Réponse à l'avis de la Mission Régionale de l'Autorité environnementale (MRAe)

Projet de parc éolien « Le Moulin à Vent »

Communes de Givron et La Romagne

Décembre 2024

Figure 1 : Extrait de la carte « Éoliennes de la région Grand-Est, au 01/11/2024 »

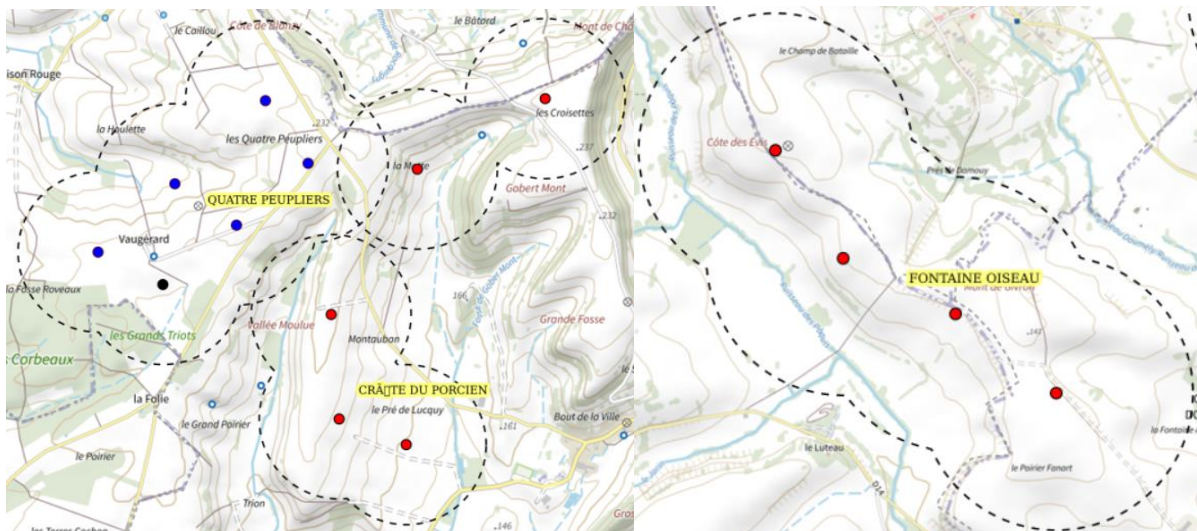
Page 9 de l'avis : L'Ae recommande au pétitionnaire de compléter son étude d'impact par la prise en compte dans les impacts cumulés des parcs éoliens voisins existants, autorisés et ceux en instruction, ayant reçu un avis de l'Autorité environnementale depuis 2019, notamment les parcs éoliens des « Quatre Peupliers » et de la « Fontaine Oiseau » dont l'avis Ae sera émis au plus tard le 6 décembre 2023.

Il est rappelé que le projet éolien "Le Moulin à Vent" a été déposé en 2018, puis complété en 2019. Entre-temps, le contexte éolien du territoire a en effet évolué. Depuis, plusieurs projets ont émergé ou progressé dans leur instruction. Parmi ceux-là :

- le parc éolien des Quatre Peupliers : projet autorisé, bien que non encore construit à ce jour ;
- le parc éolien de la Fontaine Oiseau : projet ayant fait l'objet d'une enquête publique en avril-mai 2024 ;
- le parc éolien de la Crête du Porcien : projet dont l'avis de la MRAe est attendu très prochainement.

Ces trois projets ont donc été pris en compte et intégrés dans la réévaluation des impacts bruts pour le projet éolien "Le Moulin à Vent", sur la base des quatre éoliennes restantes : E1 à E4.

Figure 2 : Localisation des postes source à proximité du projet

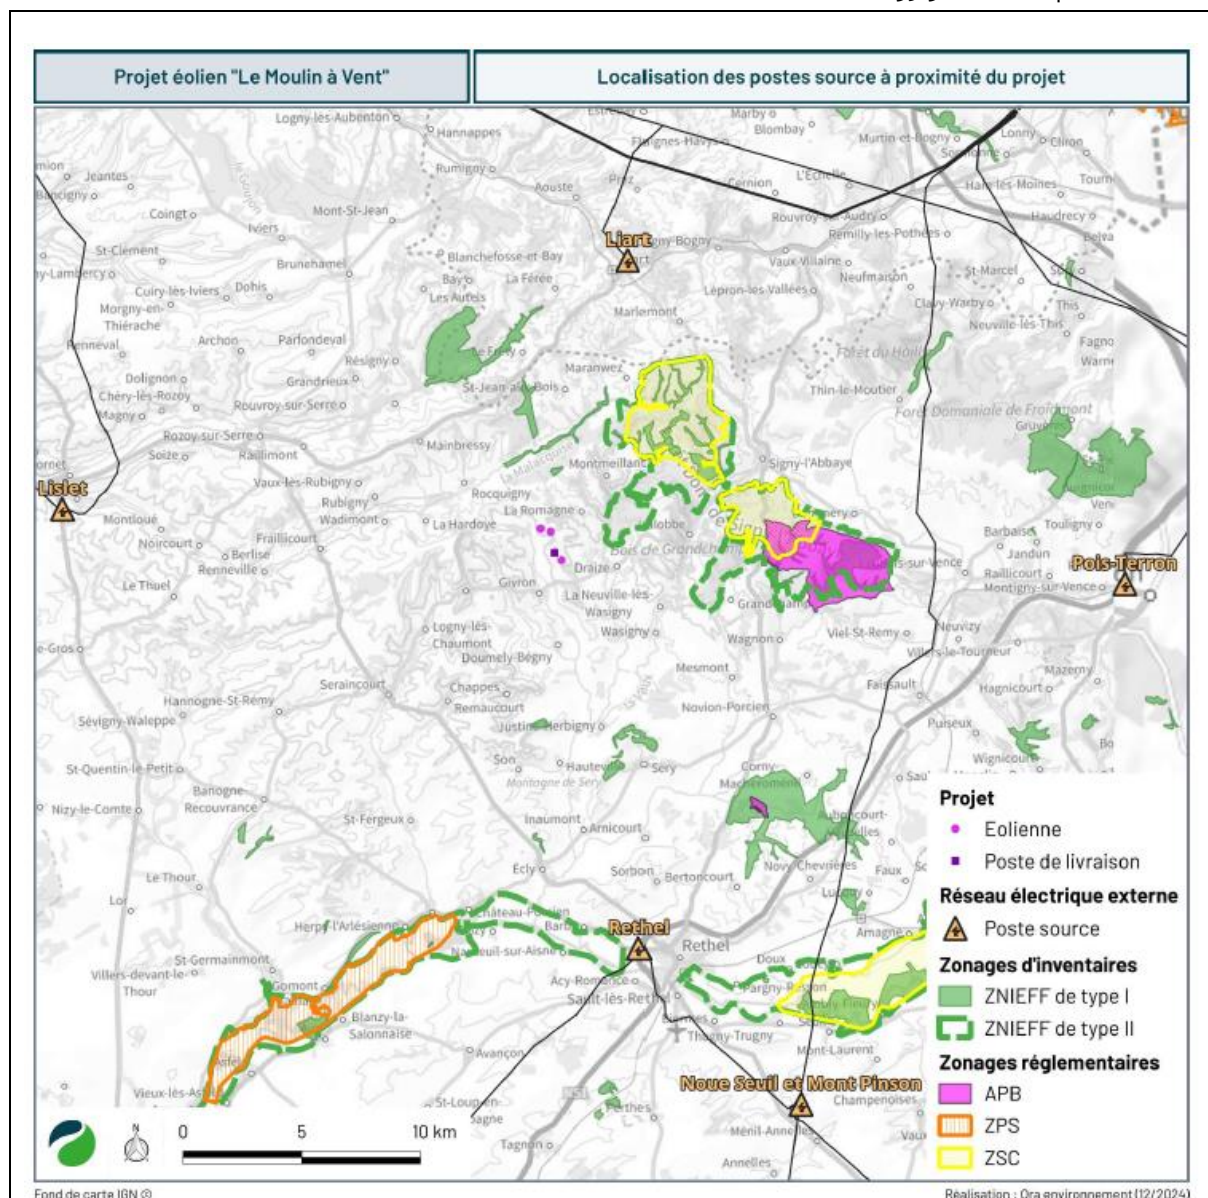
Page 10 de l'avis : Au vu de l'article L.122-1 III du code de l'environnement, l'Ae rappelle que le périmètre d'étude s'entend pour l'ensemble des opérations d'un projet, même si le choix du poste source de raccordement du projet ne relève pas d'une décision du pétitionnaire mais du gestionnaire du réseau électrique ; les travaux de raccordement font partie intégrante du projet et, par conséquent, l'étude d'impact doit apprécier également les impacts du raccordement à un poste source.

L'Ae recommande au pétitionnaire de :

- préciser le poste source retenu ;
- démontrer la cohérence du raccordement du projet avec le Schéma régional de raccordement au réseau des énergies renouvelables (S3REnR) Grand Est approuvé le 1^{er} décembre 2022 ;
- étendre l'étude d'impact au raccordement du projet au réseau électrique afin d'identifier, parmi les solutions possibles de raccordement, laquelle aura le moins d'incidences sur l'environnement ;
- évaluer les impacts de ce raccordement au vu des informations disponibles, en particulier déterminer si des espaces à enjeux seraient concernés par les travaux de raccordement et si des créations de lignes aériennes seraient nécessaires, et intégrer dans l'étude d'impact le tracé du raccordement définitif.

Pour le projet éolien "Le Moulin à Vent", il est possible de supposer que le parc sera raccordé au poste source de Liart, situé à environ 12,7 km au Nord des structures de livraison (16,5 km en suivant les axes routiers).

Contrairement aux liaisons internes au parc, le raccordement externe n'est pas sous la maîtrise d'ouvrage du porteur de projet, mais du gestionnaire de réseau électrique (ENEDIS). C'est par conséquent ce dernier qui est responsable du tracé du futur raccordement entre les structures de livraison du parc éolien et le poste source. Dans la mesure où la procédure de raccordement n'est lancée réglementairement qu'une fois l'autorisation environnementale accordée, le tracé du raccordement n'est pas déterminé à ce stade du projet et seules les hypothèses peuvent être avancées, privilégiant le passage sur le domaine public, à savoir l'enterrement des lignes électriques de préférence le long des voies routières. Ce choix est justifié par des raisons économiques et d'accessibilité des ouvrages. Dès lors, le tracé probable peut être étudié et si des axes routiers sont présents entre les structures de livraison du parc éolien et le poste source, les impacts potentiels sur les habitats naturels s'avèrent généralement faibles en raison du faible intérêt que représentent les chaussées routières sur le plan écologique. Les matériaux extraits sont également immédiatement remis en place pour reboucher la tranchée. Les accotements pourront se revégétaliser naturellement.

L'impact résiduel du raccordement du projet sur les habitats naturels et espèces inféodées semble ainsi limité, considérant le raccordement électrique réalisé en souterrain en bord de route ou de chemin selon les normes en vigueur, et considérant les mesures d'évitement et de réduction prises dès la phase de conception du projet (suppression des éoliennes E5 et E6) et en phase chantier.

Figure 3 : Haies replantées dans le cadre des mesures compensatoires (Source : AEPE Gingko)

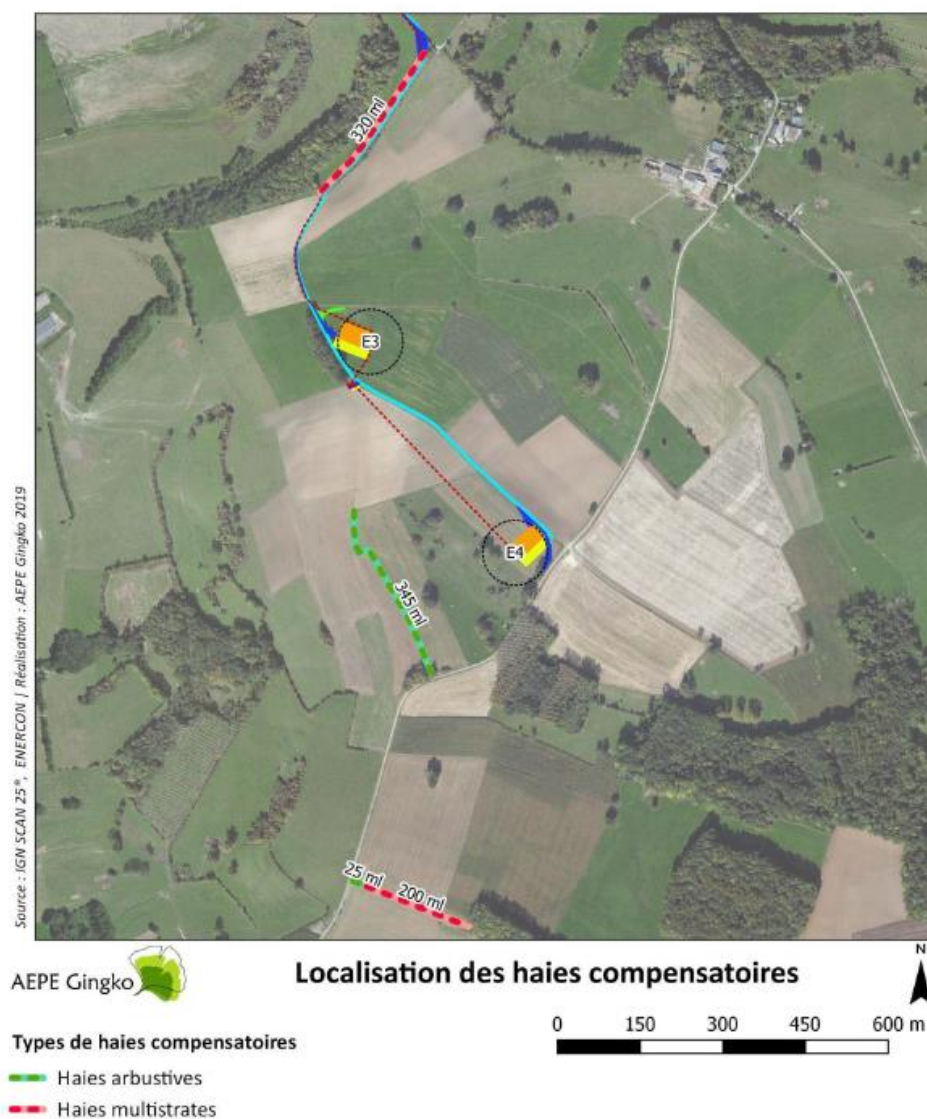
Pages 12 et 13 de l'avis : Le schéma régional de cohérence écologique (SRCE) ; compte tenu de la destruction de haies abritant la Pie-grièche écorcheur, le Bruant zizi, le Moineau friquet la Huppe fasciée et le Torcol fourmilier et d'une surface de prairie, l'Ae ne partage pas cette conclusion.

Le projet éolien "Le Moulin à Vent" a été conçu pour éviter au maximum la destruction des habitats à enjeux pour l'avifaune : les haies, boisements et prairies. L'ensemble des milieux boisés et la majorité des haies ont été épargnés par les différentes installations.

Pour les haies qui n'ont pas pu être évitées, des plantations de haies compensatoires sont prévues. En effet, pour 775 ml de haies qui vont être détruites, 890 ml de haies compensatoires (soit plus de 100% du linéaire détruit) seront replantées aux abords du projet. Il a été choisi de remplacer les haies arborées détruites par des haies multistrates, car ce type de haies est plus intéressant pour la biodiversité locale, et elles permettront de renforcer le maillage bocager.

D'autant plus qu'une révision de cette mesure compensatoire est prévue par le porteur de projet afin d'améliorer sa pertinence écologique.
